สรุปผลการปฏิบัติตามมาตรการฯ
และข้อเสนอแนะ

จากผลการติดตามตรวจสอบผลการปฏิบัติตามมาตรการป้องกันและแก้ไขผลกระทบสิ่งแวดล้อมและมาตรการติดตามตรวจสอบผลกระทบสิ่งแวดล้อมโครงการ เพชรบุรี 36 ปัจจุบันเรียกในนามโครงการ เซอร์เคิล คอนโดมิเนียม (ระยะดำเนินการ) ระหว่างเดือนกรกฎาคม ถึง ธันวาคม พ.ศ. 2566 พบว่าโครงการฯ มีการปฏิบัติตามมาตรการฯ เป็นส่วนใหญ่ แต่ยังคงมีมาตรการฯ บางมาตรการที่ทางโครงการฯ ไม่ได้ปฏิบัติ ปฏิบัติไม่ได้ ปฏิบัติได้แต่ไม่มีประสิทธิภาพ หรือยังไม่ถึงเวลาปฏิบัติโดยสามารถสรุปได้ดังตารางที่ 4-1

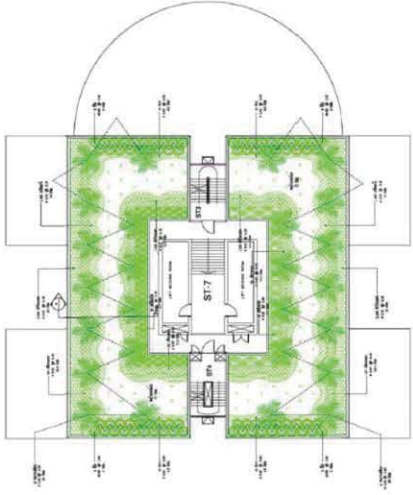
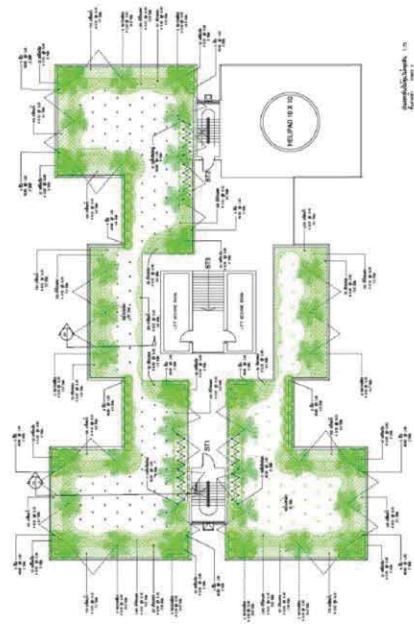
1. ทรัพยากรสิ่งแวดล้อมทางกายภาพ 1.2 คุณภาพอากาศ 1) ผู้ละออง	- ให้มีพื้นที่สีเขียวภายในโครงการ 4,203 ตร.ม. เพื่อให้ต้นไม้ช่วยดูดซับมลพิษ	<p>การดำเนินการในปัจจุบัน</p> <ul style="list-style-type: none"> - ปฏิบัติได้แต่ไม่มีประสิทธิภาพ : โครงการได้จัดให้มีพื้นที่สีเขียวบริเวณชั้นล่าง บริเวณชั้น 4 (ทาวเวอร์ 2) และบริเวณชั้น 8 (ทาวเวอร์ 1) แต่พื้นที่สีเขียวบริเวณชั้นที่ 4 (ทาวเวอร์ 1) ปัจจุบันทางโครงการได้มีการมีการย้ายตำแหน่งมาปลูกบริเวณชั้นที่ 4 (ทาวเวอร์ 2) ซึ่งมีการปลูกพรรณไม้ และขนาดที่มากกว่าที่ระบุไว้ในมาตรการ และบริเวณพื้นที่สีเขียวชั้นหลังคาทาวเวอร์ 1 และทาวเวอร์ 2 มีจัดให้มีพื้นที่สีเขียวตั้งแต่แรก โดยปัจจุบันโครงการมีการเลือกปลูกพันธุ์ไม้ที่มีคุณสมบัติเพื่อช่วยดูดซับมลพิษทำให้โอกาสบริสุทธิ์มากขึ้น พร้อมทั้งจัดให้มีคนสวนคอยดูแลบริเวณพื้นที่สีเขียวเป็นประจำทุกวัน เพื่อให้มีความอุดมสมบูรณ์และสวยงามอยู่เสมอ <p>แนวทางการดำเนินการ</p> <ul style="list-style-type: none"> - ในปัจจุบันบริเวณพื้นที่สีเขียวชั้นดาดฟ้าทาวเวอร์ 1 และทาวเวอร์ 2 ได้มีการเปลี่ยนแปลงพื้นที่ไปใช้ประโยชน์อื่น จึงทำให้บริเวณพื้นที่สีเขียวของโครงการไม่ตรงตามที่มาตรการกำหนดทั้งนี้ จึงให้ทางโครงการดำเนินการติดตามการติดตามผู้พัฒนาโครงการ (บริษัท เพชรบูรณ์ พร็อพเพอร์ตี้ จำกัด) เพื่อให้ผู้พัฒนาโครงการดำเนินการจัดสร้างพื้นที่สีเขียวให้ครบถ้วนตามที่มาตรการกำหนด ตามเอกสารแนบท้ายใบรับรองการก่อสร้าง คัดแปลงอาคาร หรือเคลื่อนย้ายอาคาร (อ.6) ที่ระบุว่าผู้พัฒนาโครงการ “ต้องปฏิบัติตามรายงานการวิเคราะห์ผลกระทบสิ่งแวดล้อมด้านโครงการที่พิกัดอยู่ตามหนังสือสำนักงานนโยบายและแผนทรัพยากรธรรมชาติและสิ่งแวดล้อม ที่ พส 1009.5/9590 ลงวันที่ 18 ธันวาคม พ.ศ. 2551
